改善箇所説明図

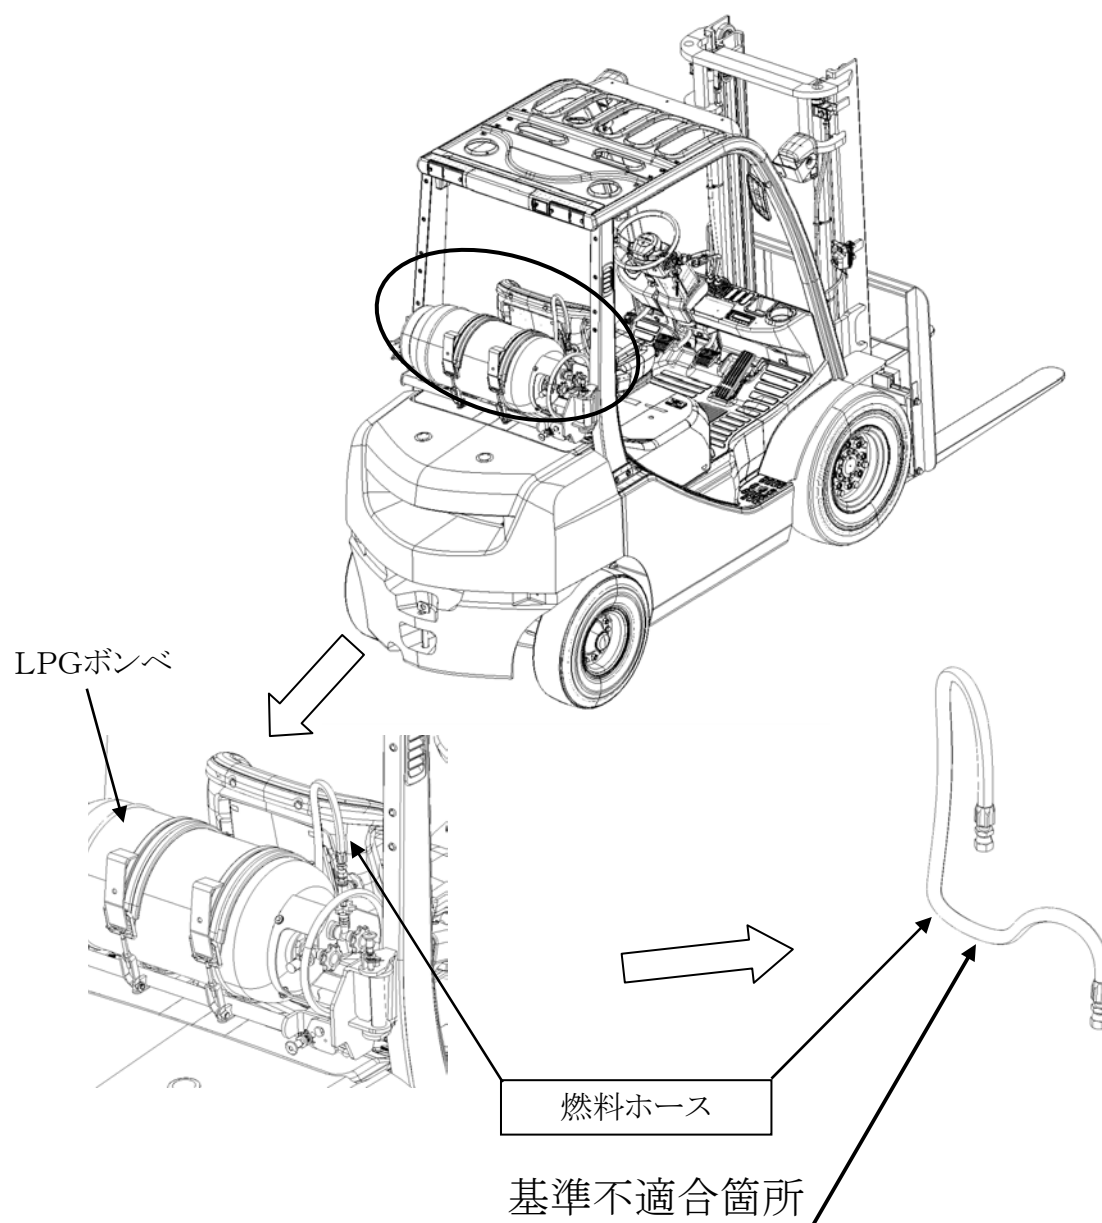
エンジン式フォークリフトのLPG仕様車において、燃料ホースの内層ゴムに融合不良のものがあある。このため、LPGがもれるおそれがある

全車両、燃料ホースのロット番号を確認し、不良ロット品については、良品に交換する。

識別：黄色のペイントを燃料ホースの口金部に塗布する。
